חוות דעת הנדסית - שטחים משותפים

כתובת: XXX

סוג הנכס: בניין מגורים הכולל: קומת מרתף, קומת כניסה, 5 קומות טיפוסיות, קומת פנטהאוז, קומת גג+גג עליון
הנכס כולל: גג מבנה, גג עליון, חדר מדרגות 1, מבואות קומתיות, חניה, מחסנים, חדר חשמל, חדר שנאים, חדר משאבות, מאגר מים, חדר מונים, אזור אופניים, מערכות טכניות משותפות, 2 מעליות, חדר דיירים, חדר עגלות,

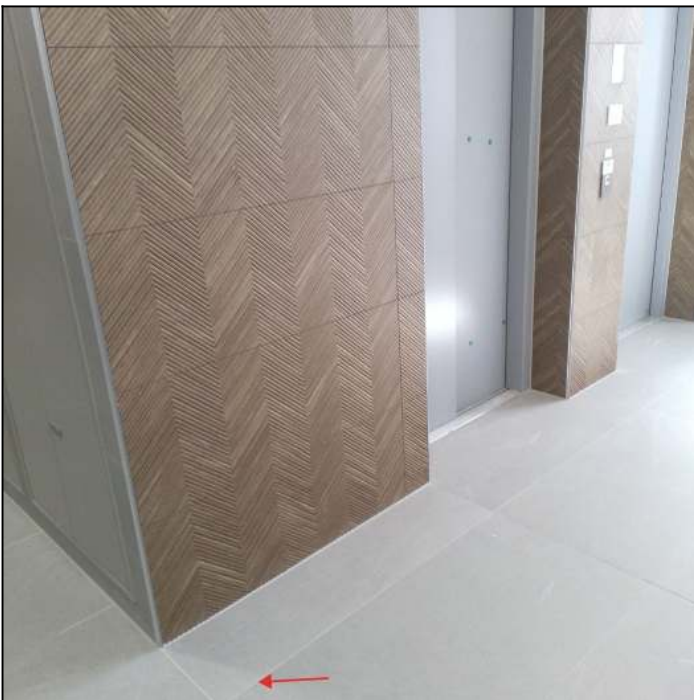
11.1 ממצא	פגיעות ופגמים באריחים.
קטגוריה	ריצוף
המלצה	נדרש לפרק ולהחליף האריחים הפגומים באריחים מאותו ספק, סדרה וקוד גוון תואם
תקן	[תקן 1555 חלק 3 סעיף 5.1.2]
מחיר	600 ש"ח (מחיר ליחידה: 300 ש"ח, כמות: 2 יח')

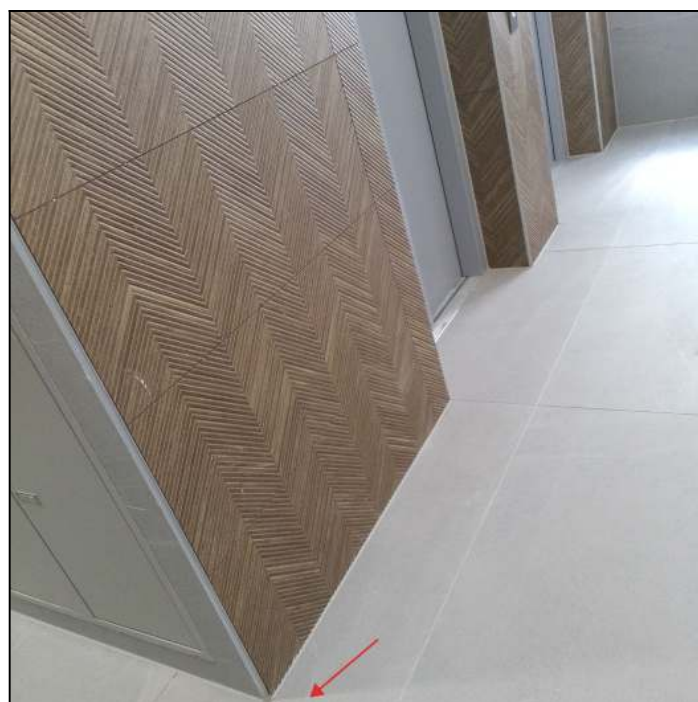
14.3 ממצא	לא בוצע מילוי רובה באופן תיקני
קטגוריה	ריצוף
המלצה	יש להשלים חומר מילוי במישקים על פי דרישות התקן
תקן	[תקן 1555 חלק 3 סעיף 3.1]
מחיר	100ש"ח (מחיר ליחידה: 100ש"ח, כמות: 1 קומפ')

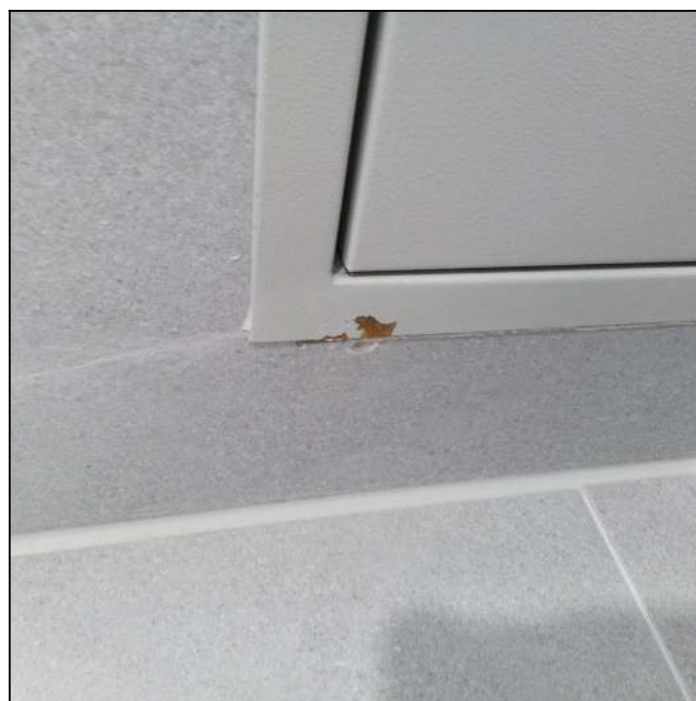
15.1 ממצא	פרופילי הארונות שירות נמצאו עם חלודה - לא תקין
קטגוריה	ארונות שירות
המלצה	יש לנקות את החלודה ובצע גיליון מלא של האביזר של הארון שירות ואם לא ניתן יש צורך להחליף באלמנט מגלון ותיקני
תקן	[תקן 4376 סעיף 11]
מחיר	400 ש"ח (מחיר ליחידה: 400 ש"ח, כמות: 1 קומפ')

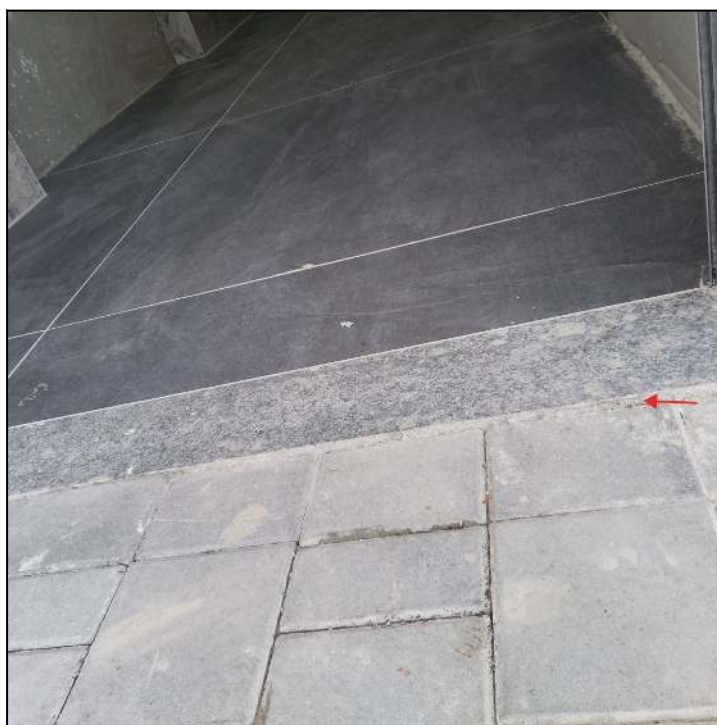
16.1 ממצא	הריצוף בוצע ללא פס הפרדה עשוי פליז או אלומיניום כמקובל.
קטגוריה	ריצוף
המלצה	נדרש להשלים פס הפרדה במעבר בין מפלסים שונים
מחיר	300 ש"ח (מחיר ליחידה: 300 ש"ח, כמות: 1 קומפ')

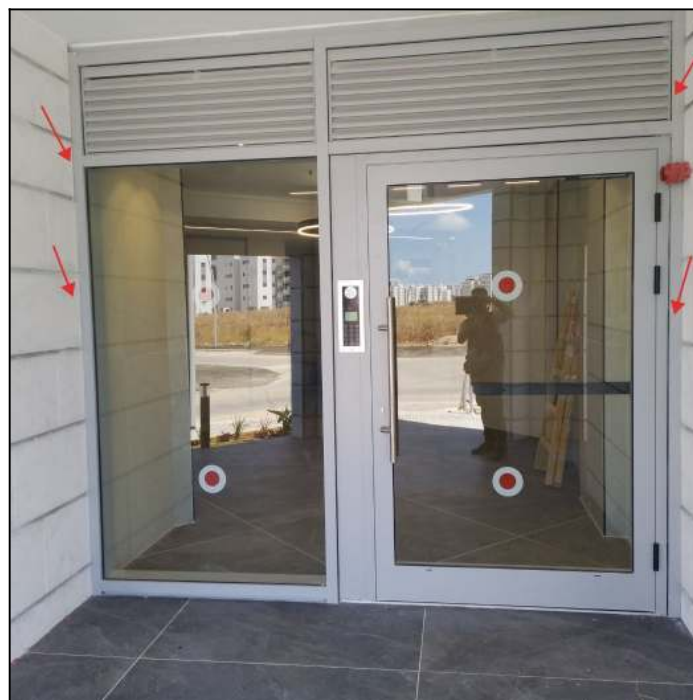
דלת כניסה ראשית:לא בוצע איטום גמיש סביב לפרופילי האלומיניום	16.3 ממצא
אלומיניום	קטגוריה
לבצע חומר איטום גמיש (תקן 4068.1 טבלה 2) בכל המישקים מסביב למשקוף החלון לפי תקן , מומלץ ע"י חומר אלסטומרי (גמיש) כדוגמת "כרמוסטיק PU" או שוו"ע	המלצה
[תקן 4068 חלק 1 סעיף 5.1]	תקן
300ש (מחיר ליחידה: 300ש, כמות: 1 קומפ')	מחיר

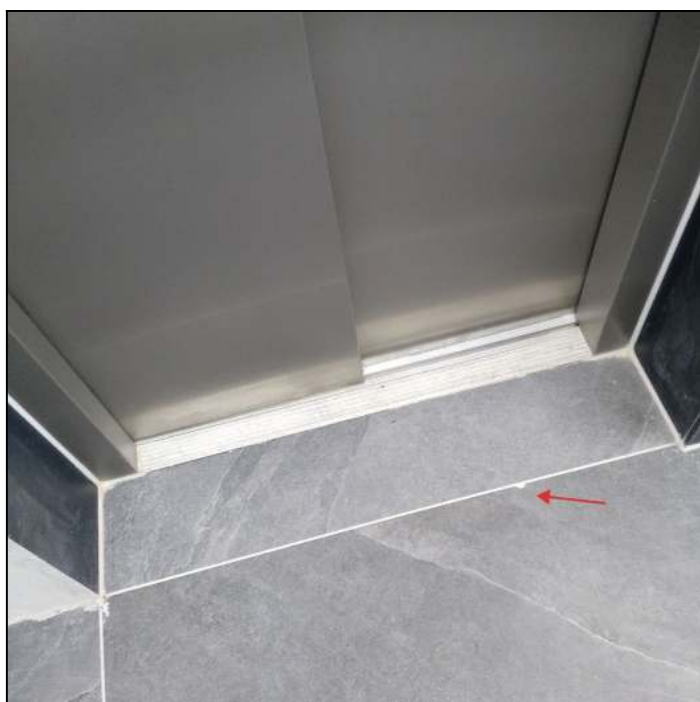
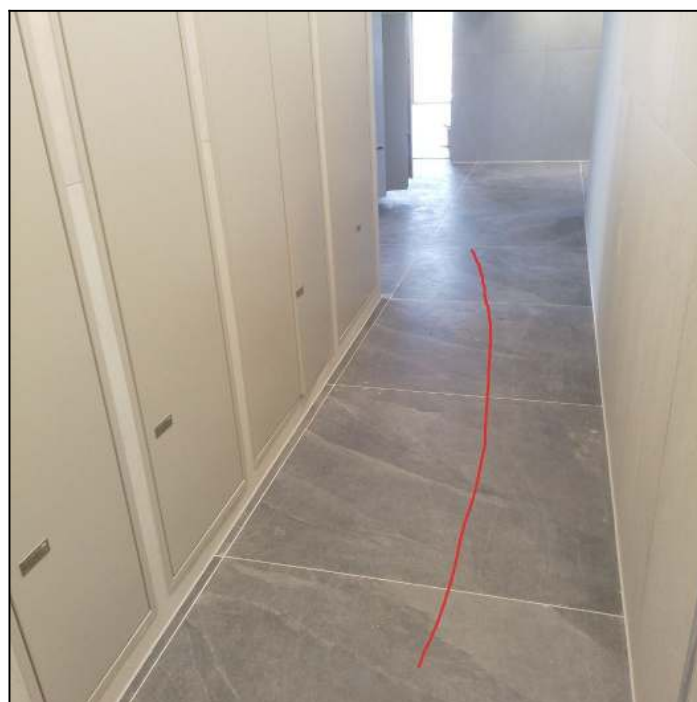
16.5 ממצא	פגיעות ופגמים באריחים.
קטגוריה	ריצוף
המלצה	נדרש לפרק ולהחליף האריחים הפגומים באריחים מאותו ספק, סדרה וקוד גוון תואם
תקן	[תקן 1555 חלק 3 סעיף 5.1.2]
מחיר	2,100 ש"ח (מחיר ליחידה: 7 ש"ח, כמות: 300 יח')

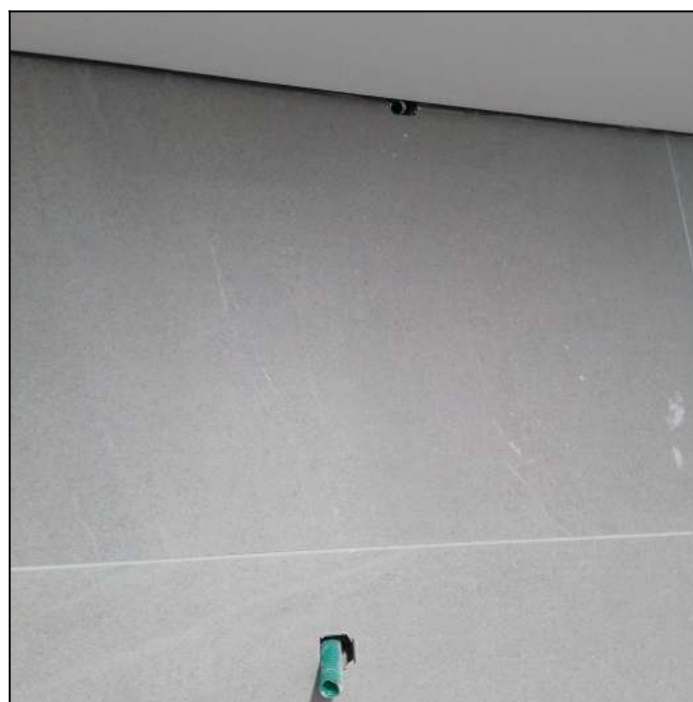
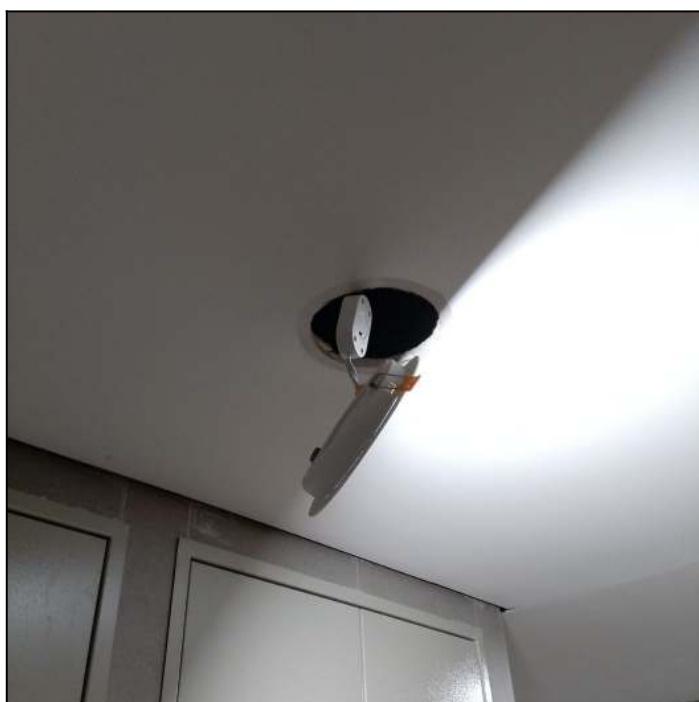
נקודות גופי תאורה מותקנות באופן רופף ואינן מקובעות לקיר/תקרה חסרים אביזרי	18.3 ממצא
אביזרי חשמל ותקשורת/בטיחות	קטגוריה
יש לחזק ולקבע נקודות התאורה לקיר/תקרה שלא יהווה מפגע בטיחותי.	המלצה
[תקנות החשמל (מעגלים סופיים עד 1000 וולט)]	תקן
300ש (מחיר ליחידה: 300ש, כמות: 1 קומפ')	מחיר

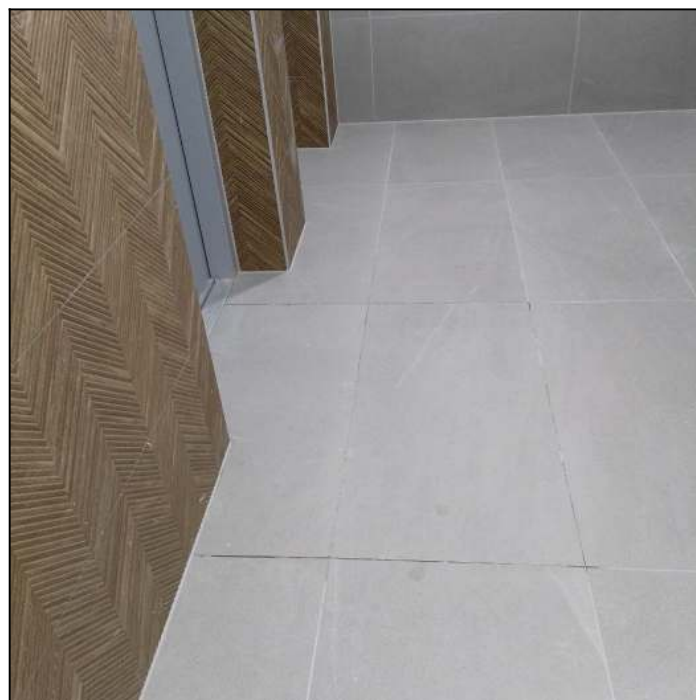
<p>18.6 ממצא לא בוצע מילוי רובה באופן תיקני חסר איטום בין סף מעליות לריצוף</p>
	<p>קטגוריה ריצוף</p>
	<p>המלצה יש להשלים חומר מילוי במישקים על פי דרישות התקן</p>
	<p>תקן [תקן 1555 חלק 3 סעיף 3.1]</p>
	<p>מחיר 200₪ (מחיר ליחידה: 200₪, כמות: 1 קומפ')</p>

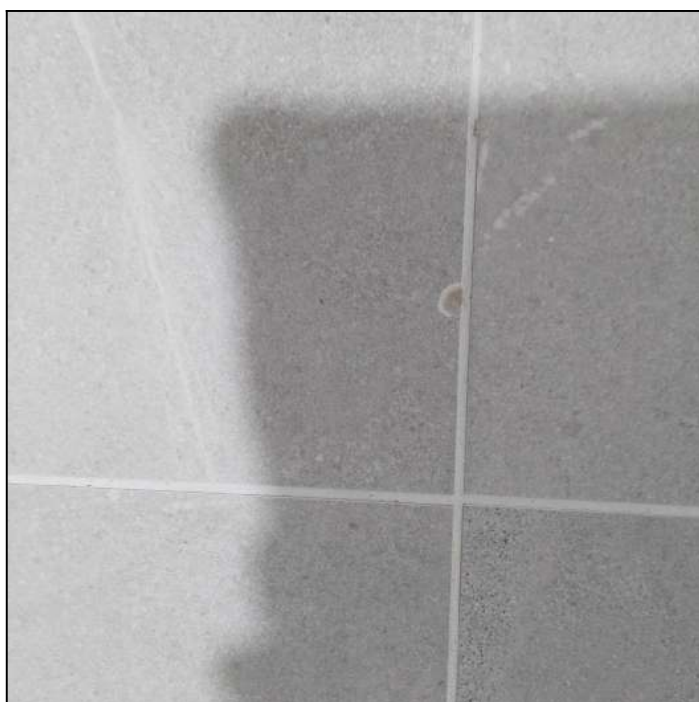
18.7 ממצא	פגיעות ופגמים באריחים.
קטגוריה	ריצוף
המלצה	נדרש לפרק ולהחליף האריחים הפגומים באריחים מאותו ספק, סדרה וקוד גוון תואם
תקן	[תקן 1555 חלק 3 סעיף 5.1.2]
מחיר	300ש"ח (מחיר ליחידה: 300ש"ח, כמות: 1 קומפ')

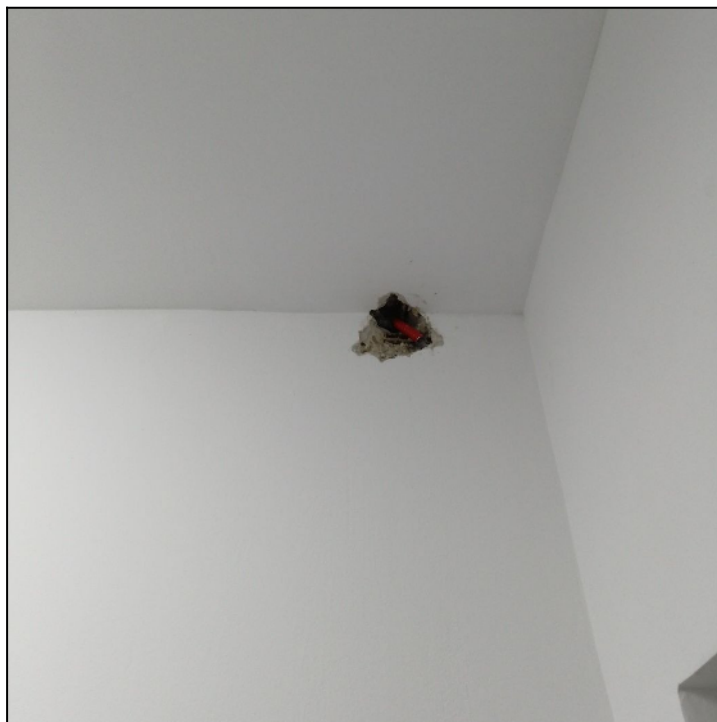
19.1 ממצא	כבל חשמל חשוף, לא ברור מה זה כנראה לסגור
קטגוריה	אביזרי חשמל ותקשורת/בטיחות

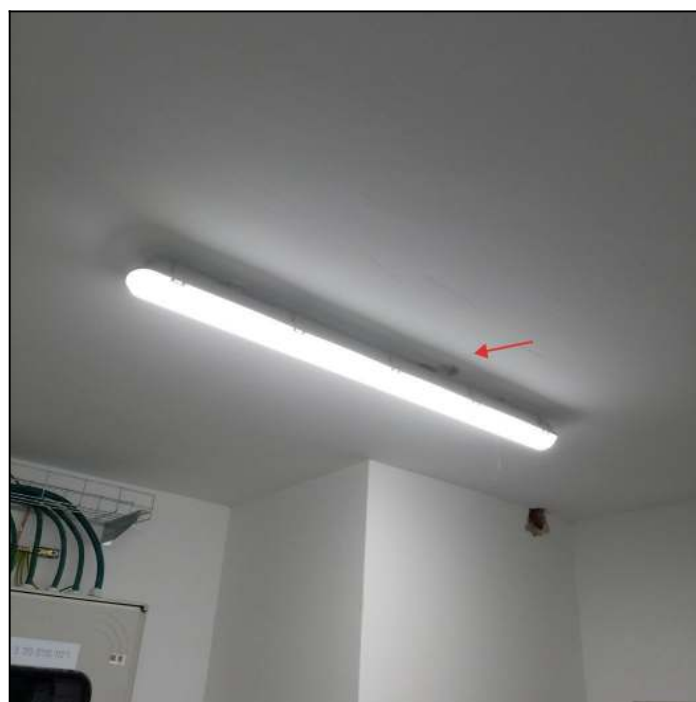
19.3 ממצא	גמר טיח לקוי
קטגוריה	עבודות טיח וצבע
המלצה	נדרש לבצע תיקוני שפכטל כולל שיוף ולחדש צביעה עד קבלת מראה אחיד
תקן	זאת בהתאם לת"י 1920 חלק 2 סעיף 3.1: "המראה של מערכת הטיח, גימור הטיח וגונו יתאימו למוזמן. במערכת טיח המיועדת לגימור בשכבת צבע בלבד, לא ייראו סדקים שעוביים גדול מ"מ 0.3".
מחיר	300 ₪ (מחיר ליחידה: 300 ₪, כמות: 1 קומפ')

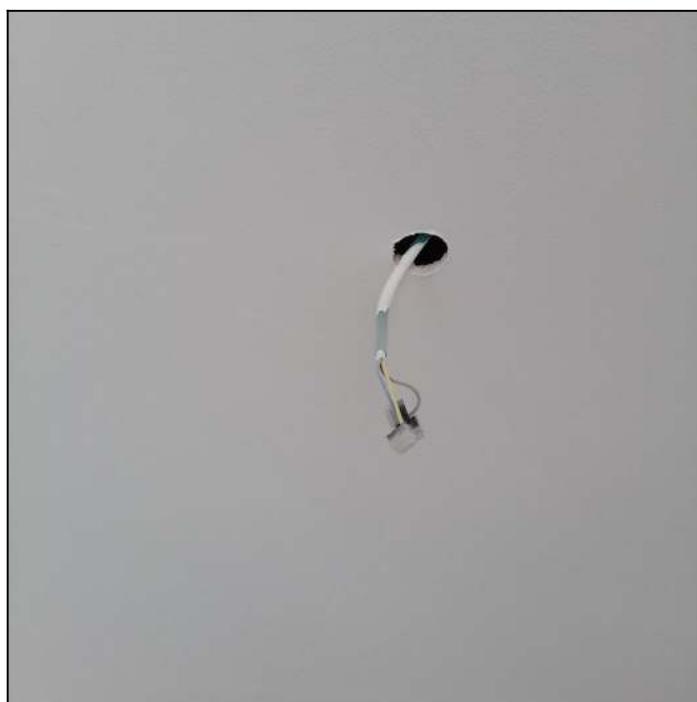
טרם הושלמו עבודות	
1.ריצוף	
2.חשמל	21.5 ממצא
3.מכסים לפתחי צנרת ורטיקלית	
4. גמר ביציאות ספרינקלרים	
כללי	קטגוריה
השלמת עבודות	המלצה

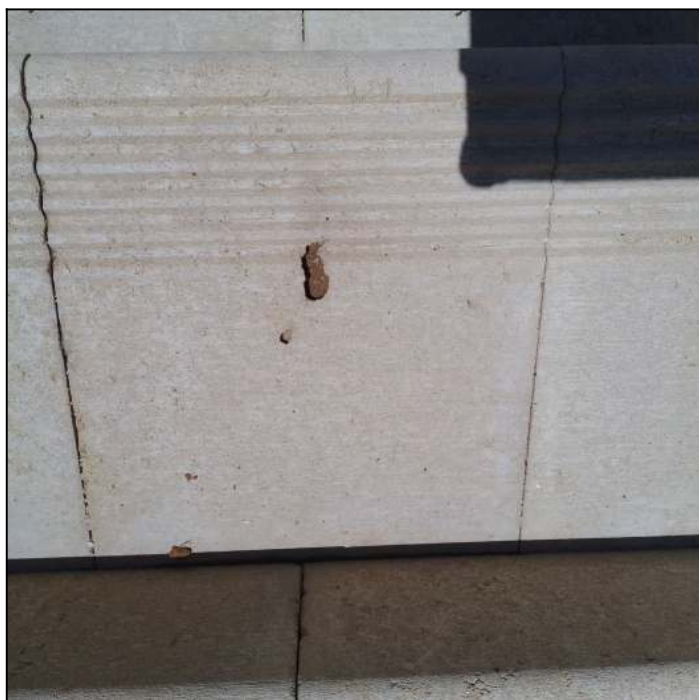
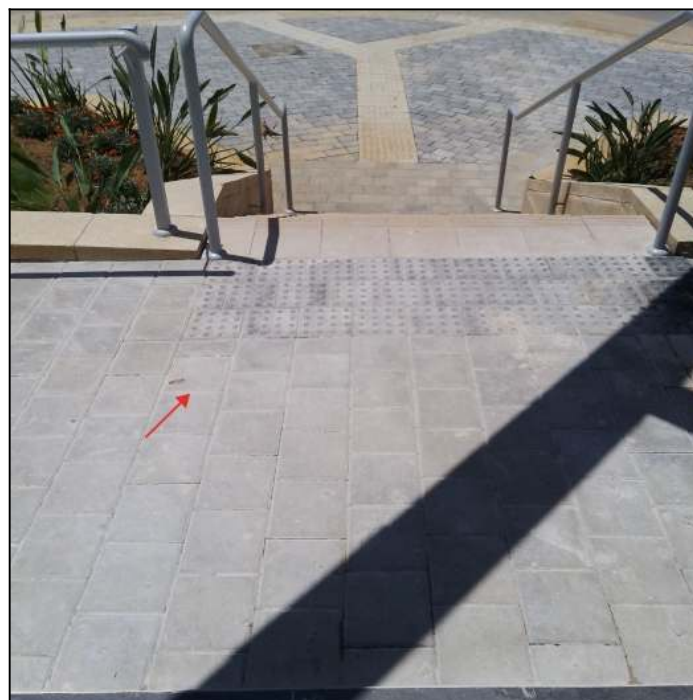
23.3 ממצא	פגמים באבני הריצוף ואלמנטי תיחום
קטגוריה	עבודות פיתוח ושונות
המלצה	יש להחליף
תקן	זאת בהתאם לת"י 1571 טבלה 2-דרישות תפקוד ספציפיות למיסעה, סעיף 7 לפיו לא יהיו סדקים, שברים, והתפוררויות, בייחוד במקצועות בחזות המיסעה ואלמנטיה.
מחיר	200₪ (מחיר ליחידה: 200₪, כמות: 1 קומפ')

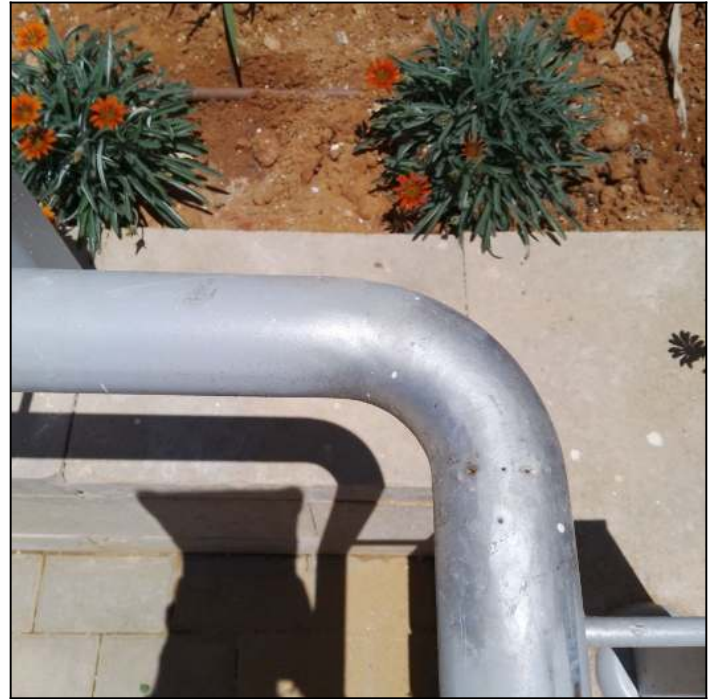
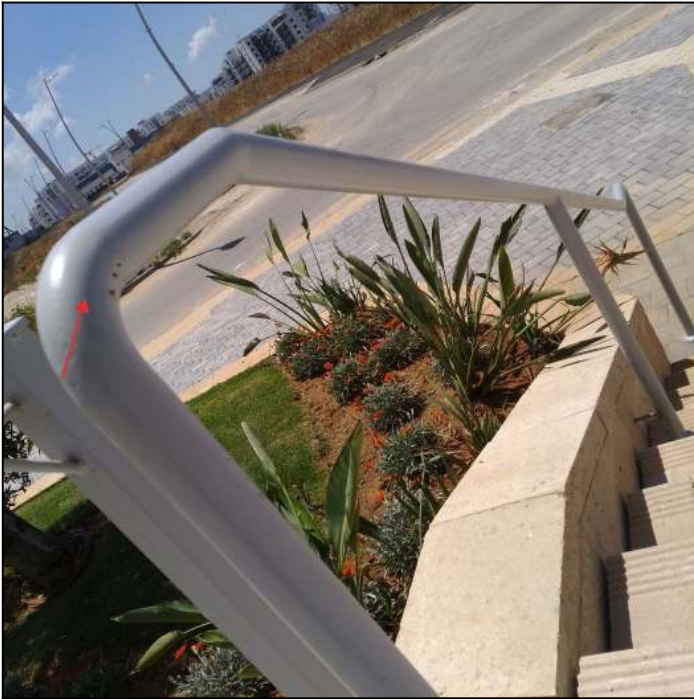
מאחד יד- קיימים שיירי ריתוך ו/או חלודה במסגרות ובנוסף אינו צבוע כהלכה.	23.4 ממצא
מסגרות	קטגוריה
יש ללטש, להסיר שיירי ריתוך, צבע לקוי ואת החלודה ולצבוע מחדש באופן אחיד	המלצה
350 ש" (מחיר ליחידה: 350 ש" כמות: 1 קומפ')	מחיר

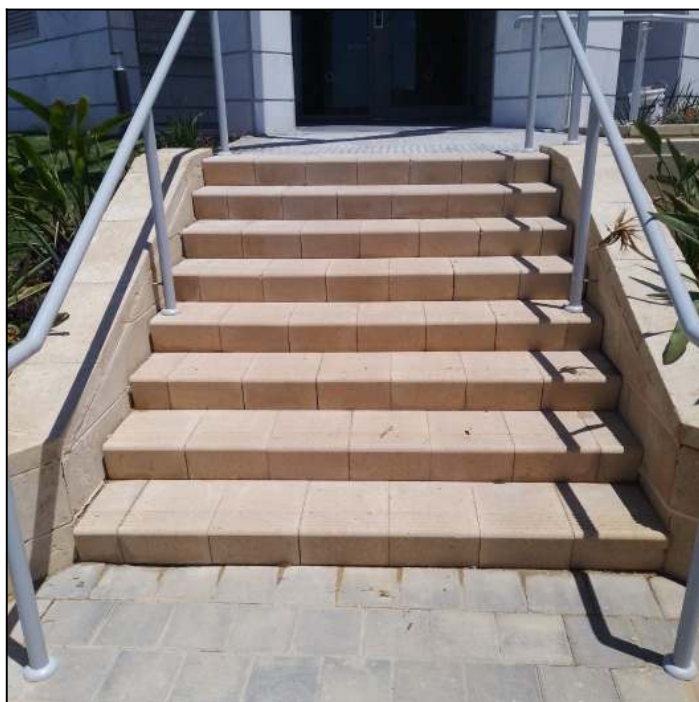
שביל כניסה ראשית: נראה גוף תאורה אחד.	23.6 ממצא
אביזרי חשמל ותקשורת/בטיחות	קטגוריה
יש להשלים גופי תאורה עפ"י מפרט מכר סעיף 6.2.1	המלצה
15,000 ש"ח (מחיר ליחידה: 15,000 ש"ח, כמות: 1 קומפ')	מחיר

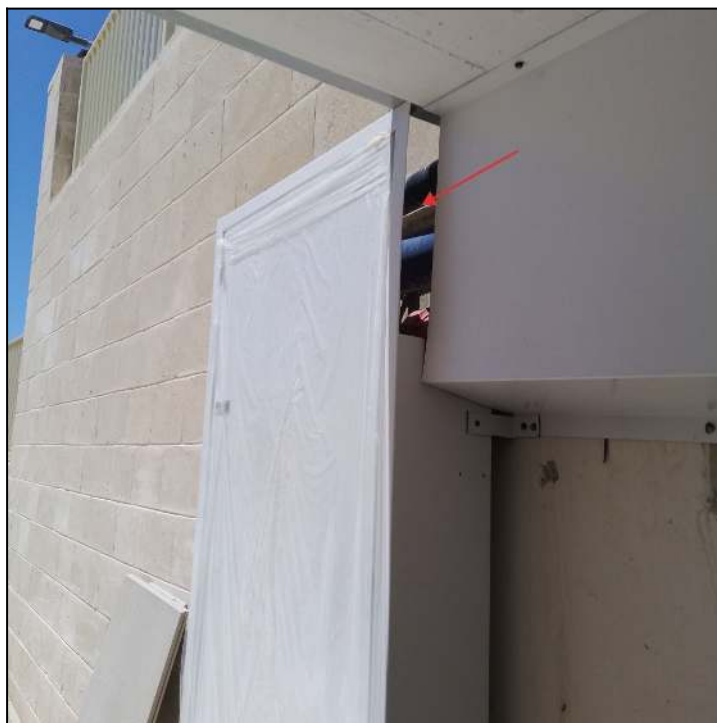
26.1 ממצא	ארון שירות: פרט סגירה חסר
קטגוריה	ארונות שירות
המלצה	השלמה
מחיר	300 ש"ח (מחיר ליחידה: 300 ש"ח, כמות: 1 קומפ')
